intel® Техническая рекомендация

TA-718-1

Переработка печатной платы резистора Super I/O и R1H9 в серверной плате Intel(R) SE7520BD2

Рисунок 1: Неправильное расположение резистора 220 R1H9 (нижняя половина должна быть последовательно подключена к контакту 5).

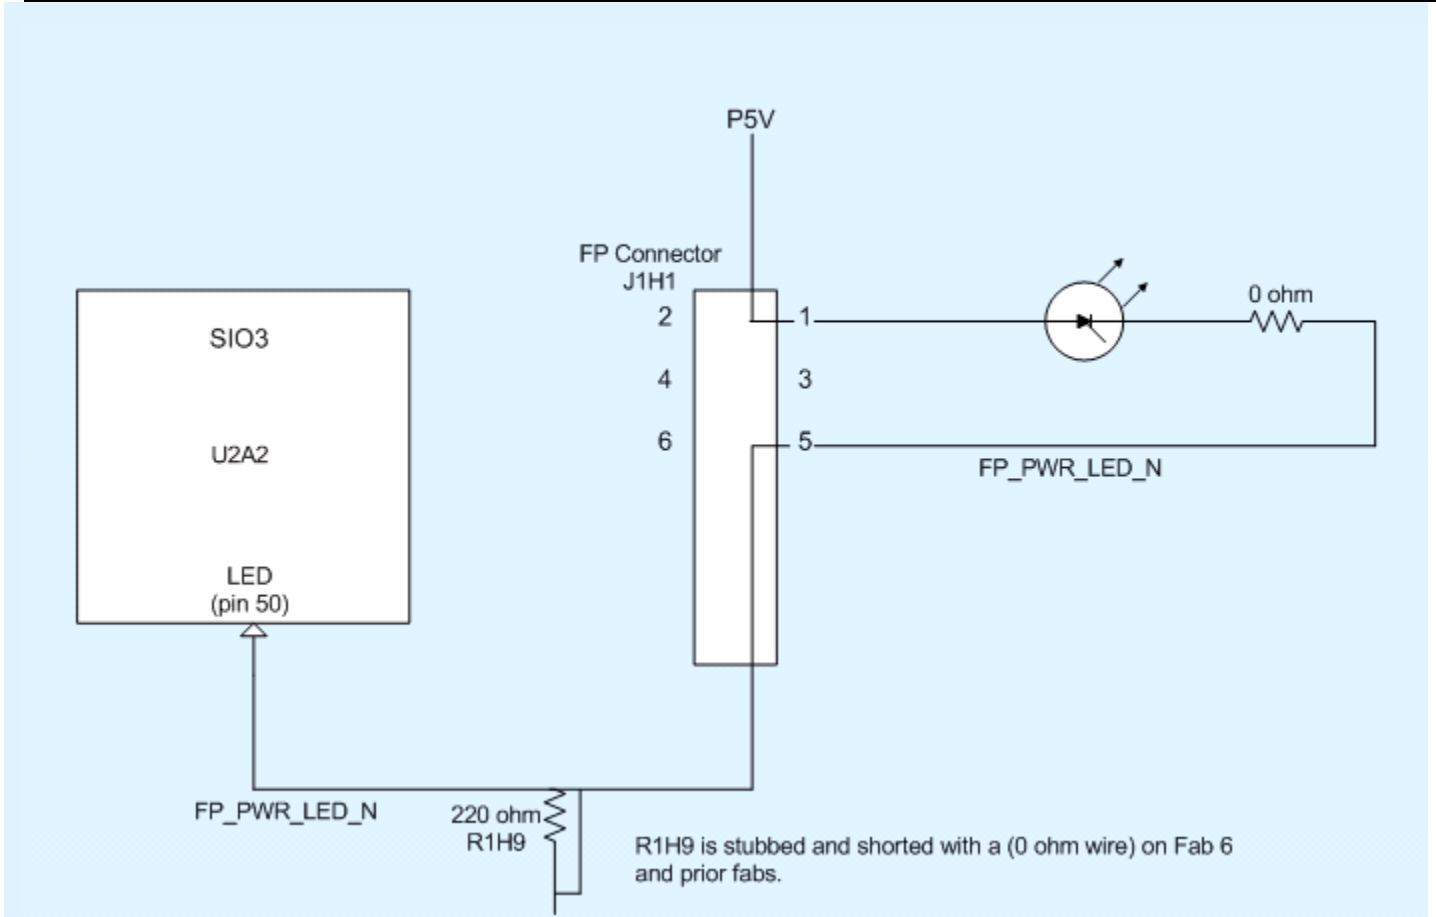
В частности, индикатор передней панели, подключенный к суперконтроллеру ввода/вывода (SIO3 – трафаретное обозначение U2A2) был неверно установлен для работы от тока 50 мА вместо 15 мА, предусмотренных на суперконтроллере ввода/вывода. Данная цепь не была изначально подключена на всех платах Fab6. Другими словами, резистор R1H9 на 220 Ом не был подключен последовательно к контакту 5 разъема J1H1 и контакту 50 суперконтроллера ввода/вывода National* SIO3. В результате рабочий ток составлял 50 мА. На рисунке 1 ниже показано, как эта цепь была неверно подключена на системных платах Fab6. Обратите внимание, что на рисунке 1 подключена только половина резистора R1H9, а другая половина оставлена открытой вместо того, чтобы быть правильно подключенной к сигналу FP_POWER_LED_N. Если бы она была подключена последовательно, как это и должно быть, цепь нормально бы работала с током 15 мА. Если указанная цепь будет работать с током 50 мА в течение неопределенного количества времени, то из-за излишнего тока возможен сбой индикатора питания на передней панели.

Неверная схема подключения резистора R1H9 на 220 Ом в системных платах версии Fab6.

На всех системных платах версии fab 604 резистор на 220 Ом (R1H9) будет подключен последовательно со следующими тремя изменениями:

- 1) Разомкните наружную цепь на печатной плате, передающую сигнал FP_POWER_LED_NP (контакт 5 на позиции J1H1) к резистору R1H9
- 2) Разомкните наружную цепь на печатной плате, соединяющую контакты 1 и 2 резистора R1H9.
- 3) Установите на печатную плату внешний черный провод, соединяющий контакт 5 коннектора J1H1 с резистором R1H9 на 220 Ом. Провод будет устанавливаться до подключения разъема передней панели J1H1 так, чтобы не закрывать разъем передней панели.
